COMUNE DI CARMIGNANO

II VARIANTE ADOTTATA D.C.C. 56/2019
PIANO STRUTTURALE APPROVATO D.C.C. 40/2010
REGOLAMENTO URBANISTICO APPROVATO D.C.C. 24/2015
I VARIANTE CONTESTUALE D.C.C. 41/2017

PARERI OSSERVAZIONI

Novembre 2020

estratto cartografico adottato

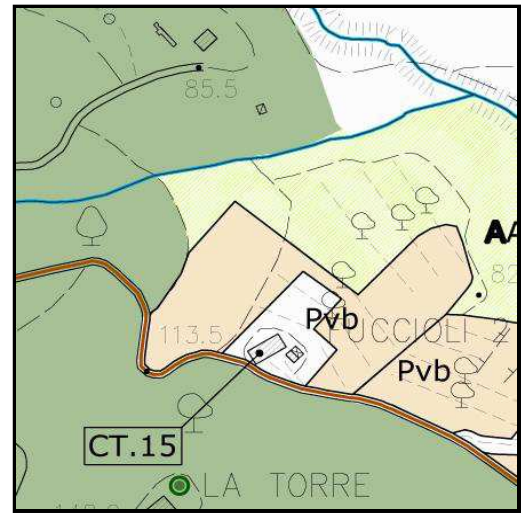
Rimuovere dalla cartografia la rappresentazione dell'elettrodotto in realtà già soppresso.

Poichè trattasi di errata rappresentazione cartografica la richiesta è accoglibile. La rappresentazione dell'elettrodotto sarà tolta da tutti gli elaborati grafici interessati.

Modifica elaborati: P.S. - Tav. Vincoli QC24; R.U. - T. Ap. Tav. D e QC D; Tav. zone omogenee - Tav. centri abitati

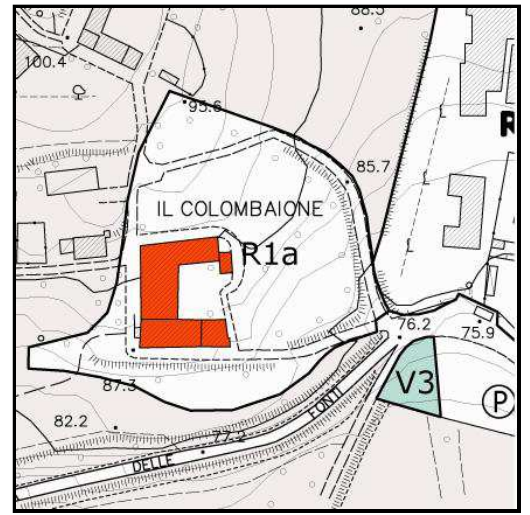
Il piano di Recupero ha coinvolto oltre agli interventi sugli edifici anche sistemazioni esterne che hanno interessato la viabilità di accesso e gli spazi pertinenziali.

Le azioni previste dal PDR hanno fortemente modificato la realtà originale delle parti esterne operando un frazionamento in funzione delle singole proprietà che ne ha compromesso l'unitarietà.

A fronte della documentazione consultata, si ritiene opportuno modificare la perimetrazione delle aree insediative e la destinazione delle stesse mantenendo la sola assegnazione R1a per l'intero complesso.

Modifica elaborati: P.S. - Tav. P02; R.U. - T. Ap. Tav. C; Tav. zone omogenee - Tav. centri abitati; R.U. Tav. P13

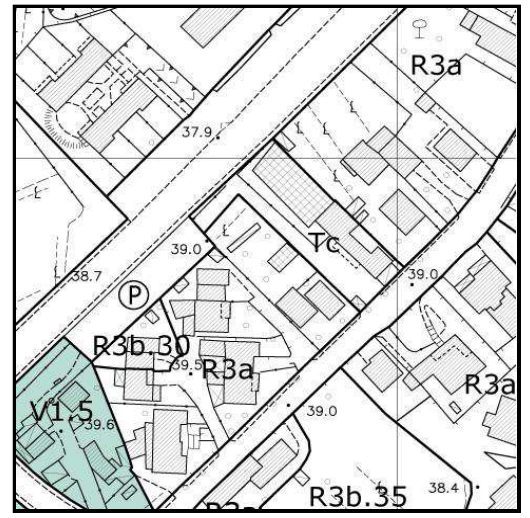
Stralcio della destinazione TC attribuita alla pertinenza ed accorpamento alla zona urbanistica R3a dei fabbricati residenziali di proprietà

Modifica elaborati: R.U. Tav. P01

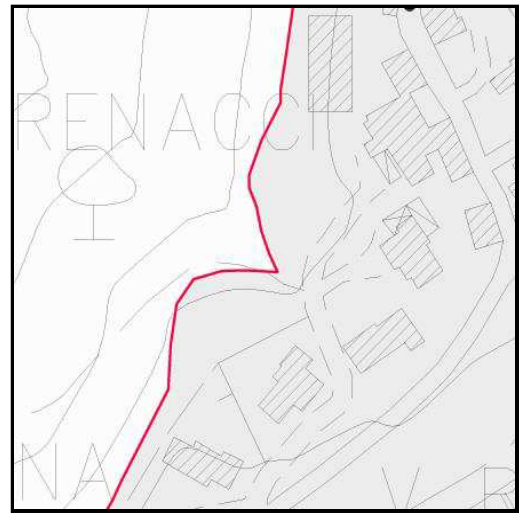
Modifica della tavola di perimetrazione dei centri abitati, così da inglobare la nuova area (R3b.43) prevista nella "Tavola P06_Carmignano_centro_VAR_2"

L'area in oggetto è stata modificata nell'ambito della presente variante aumentando marginalmente la superficie territoriale dell'intervento di completamento, saranno di conseguenza adeguate le tavole dei "Centri abitati" e delle "Aree omogenee" e la Tav. P02 del Piano Strutturale.

Modifica elaborati: P.S. - Tav. P02; Tav. zone omogenee - Tav. centri abitati

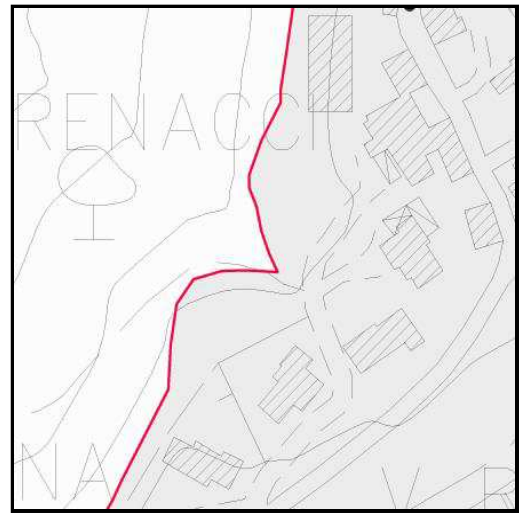
Modifica della tavola di perimetrazione dei centri abitati, in modo da comprendere l'area evidenziata (v3) prevista all'interno della "Tavola P06_Carmignano_centro_VAR_2".

A seguito di attenta valutazione, tenendo conto della situazione di contesto, si ritiene accoglibile la richiesta di ripermetrazione dei confini della tavola dei "Centri abitati" poiché l'area in oggetto, di limitate dimensioni, appare assorbita all'interno del tessuto urbano.

Modifica elaborati: Tav. centri abitati

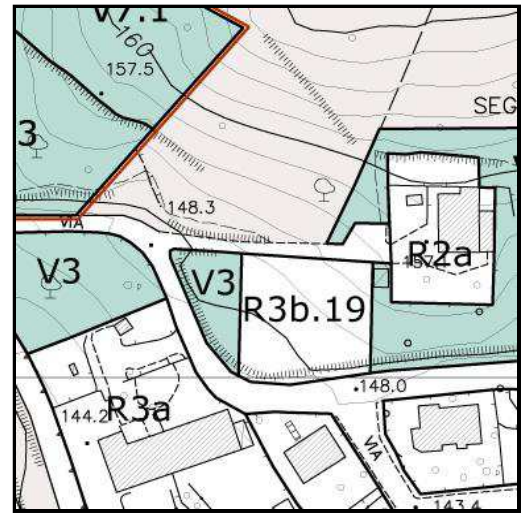
Riperimetrazione dell' area R3b.19 in modo da lasciare un annesso all'esterno di tale perimetro.

Modifica elaborati: R.U. Tav. P10

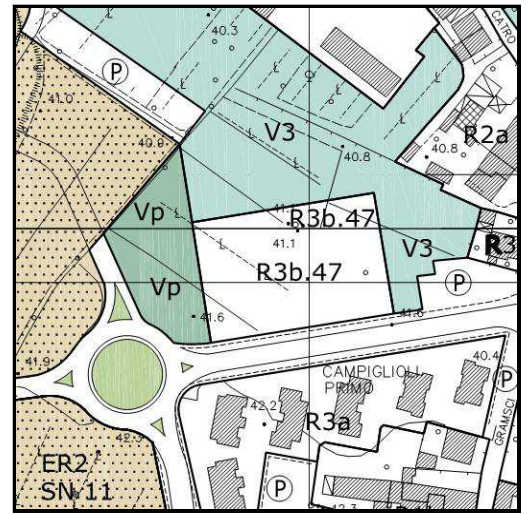
Si chiede di valutare la cessione gratuita di un'area di circa 1400 mq. da destinare a Vp (Verde Pubblico), tale cessione è subordinata alla concessione di una maggiore superficie edificabile nel lotto di proprietà. Si chiede inoltre di poter ampliare l'area destinata all'espansione residenziale e riposizionare l'area rimanente destinata a V3 in modo da creare continuità con le particelle confinanti. Si propongono le seguenti modifiche per i parametri edificatori dell'area: Superficie area destinata a R3b.47 mq. 4000, S.U.L. max. mq. 700, si chiede inoltre di eliminare il parametro della superficie coperta.

Modifica normativa: R.U. Art. 30.1 c.12.16

Modifica elaborati: R.U. Tav. P01 - P04: Tav. Zone omogenee - Tav. Espropri

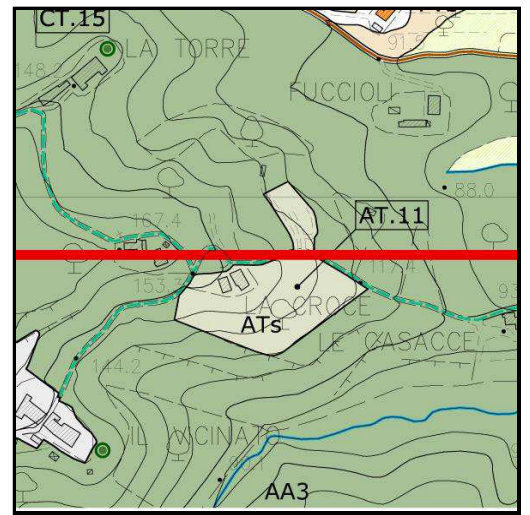
Modifica del percorso di fruizione in via delle Casacce mantenendo l'assetto attuale modificato temporaneamente per i lavori di cui al Permesso di costruire n.5/2016. In caso di accoglimento il richiedente s' impegna, a proprie spese, a realizzare tutte le opere necessarie per la corretta realizzazione della nuova strada.

A seguito di attenta valutazione , tenendo conto della situazione di contesto e del miglioramento della sicurezza della viabilità, si ritiene accoglibile la richiesta di spostamento di breve tratto del percorso di fruizione oggetto di osservazione, in via delle Casacce, come da proposta.

Eventuali modifiche al tracciato proposto saranno concordate con l'ufficio strade del Comune di Carmignano.

Modifica elaborati: R.U. T. Ap. Tav.D

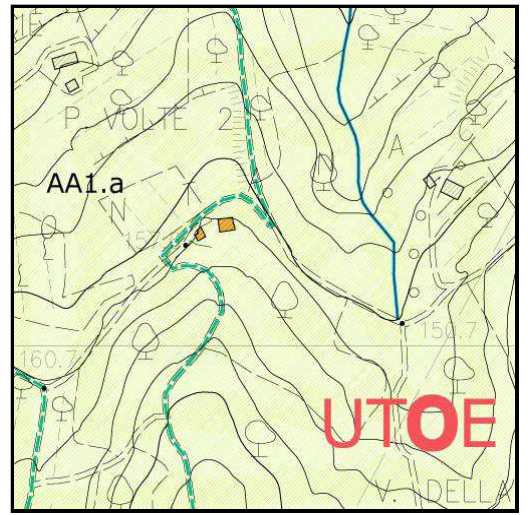
Modifica delle prescrizioni della scheda n° 95 del documento di Quadro Conoscitivo del territorio aperto eliminando il divieto di realizzazione della piscina.

A seguito di attenta valutazione , tenendo conto della situazione di contesto, si ritiene accoglibile la richiesta di realizzazione di piscina con le modalità di cui all'Art.25.7.4 delle NTA del Regolamento Urbanistico e nella posizione rappresentata negli allegati all'osservazione.

Viene pertanto modificata la scheda n.95 del QC come segue:

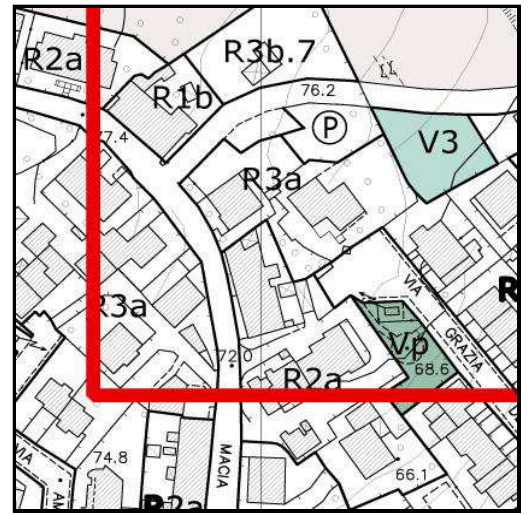
Modifica della destinazione di area da V3 a R3a o, in alternativa, in V1: così da consentire la realizzazione di parcheggi per i residenti.

L'area oggetto dell'osservazione è porzione residuale di verde privato V3 per effetto delle modifiche apportate dall'Amministrazione Comunale a seguito dell'introduzione di nuovo parcheggio pubblico. La richiesta appare motivata ed accoglibile pertanto l'area sarà inserita nella perimetrazione R3a.

Modifica elaborati: R.U. Tav. P13

1.1 – V1.6 "Villa Olmi"

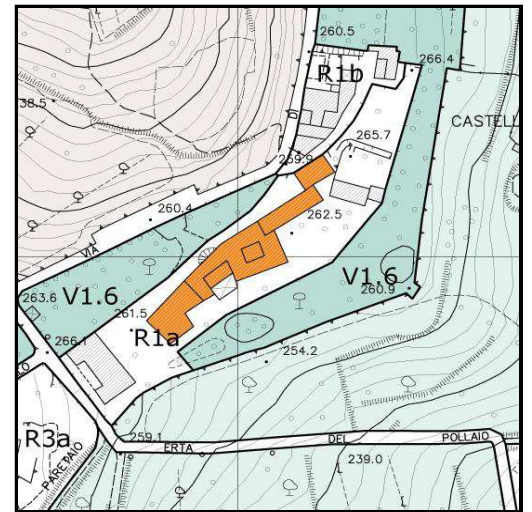
Modifica di destinazione dell'area in oggetto da V2 a V1. Aggiornamento del confine di proprietà.

Si ritiene accoglibile la modifica del confine di proprietà privata sulla via del Castello come da proposta allegata.

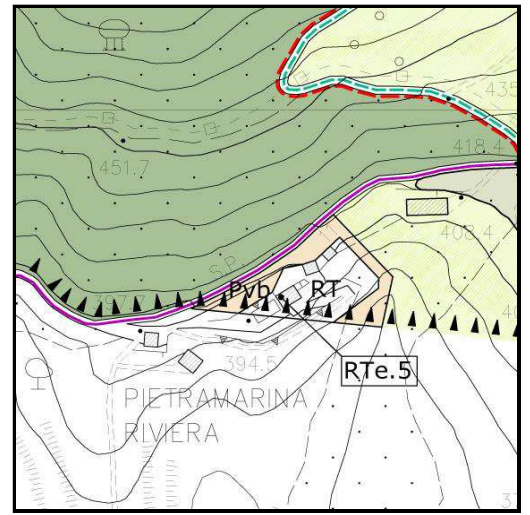
Modifica alle perimetrazioni interne dell'area RTe.5 come da proposta.

Modifica elaborati: R.U. T. Ap. Tav.B

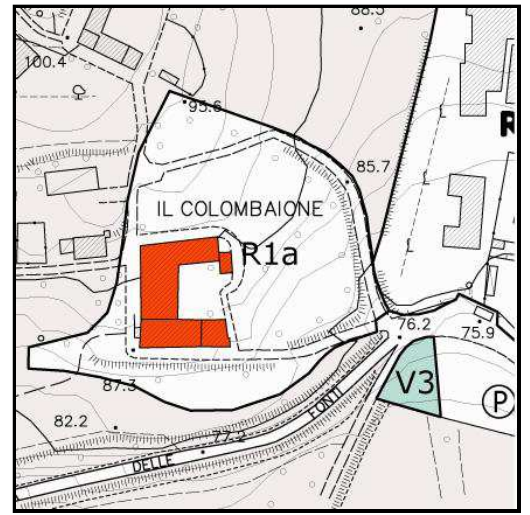
Il piano di Recupero ha coinvolto oltre agli interventi sugli edifici anche sistemazioni esterne che hanno interessato la viabilità di accesso e gli spazi pertinenziali.

Le azioni previste dal PDR hanno fortemente modificato la realtà originale delle parti esterne operando un frazionamento in funzione delle singole proprietà che ne ha compromesso l'unitarietà.

A fronte della documentazione consultata, si ritiene opportuno modificare la perimetrazione delle aree insediative e la destinazione delle stesse mantenendo la sola assegnazione R1a per l'intero complesso.

Modifica elaborati: P.S. - Tav. P02; R.U. - T. Ap. Tav. C; Tav. zone omogenee - Tav. centri abitati; R.U. Tav. P13

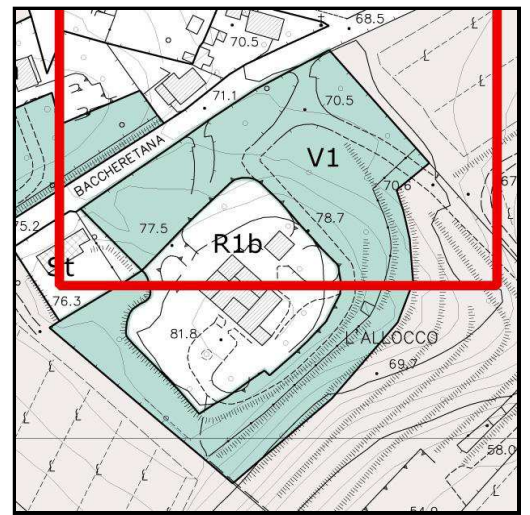
Modifica della destinazione dell'area in oggetto da V2 a V1.

A seguito di attenta valutazione, dall'esame delle cartografie storiche e dalle immagini delle foto aeree a disposizione sul sito istituzionale della Regione Toscana, si ritiene accoglibile la richiesta di modifica della destinazione delle aree verdi pertinenziali in V1 come da proposta.

Modifica elaborati: R.U. Tav. P03

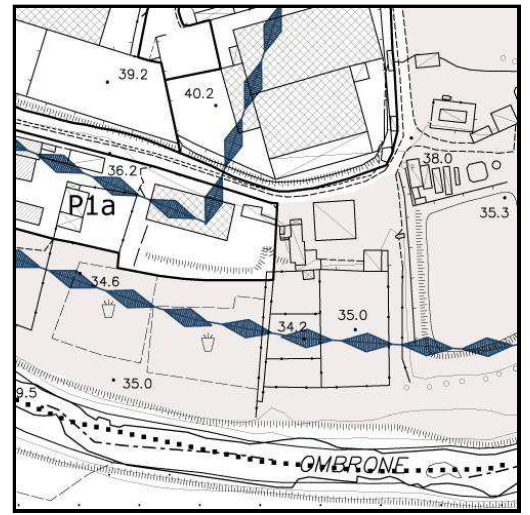
Modifica della destinazione dell'area in oggetto da P1a a territorio agricolo.

Vista la richiesta avanzata dall'Azienda agricola dei Re al fine di rendere funzionali gli interventi ai fini agricoli, si ritiene accoglibile la proposta di modifica dell'area in oggetto inserendo la stessa nel territorio aperto area AP1 Art. 26.1 delle N.T.A: del Regolamento Urbanistico.

Modifica elaborati: P.S. - Tav. P02; R.U. - T. Ap. Tav. C - QC. C; Tav. zone omogenee - Tav. centri abitati; R.U. Tav. P13

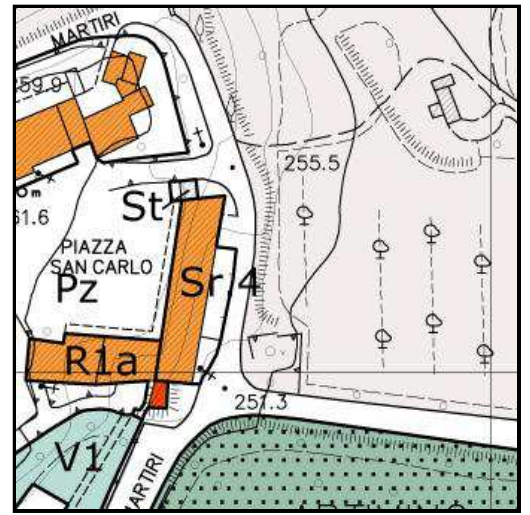
Individuazione area museale e ricollocazione delle adiacenti torri nella corretta area: St per torre nord e R1a per torre sud.
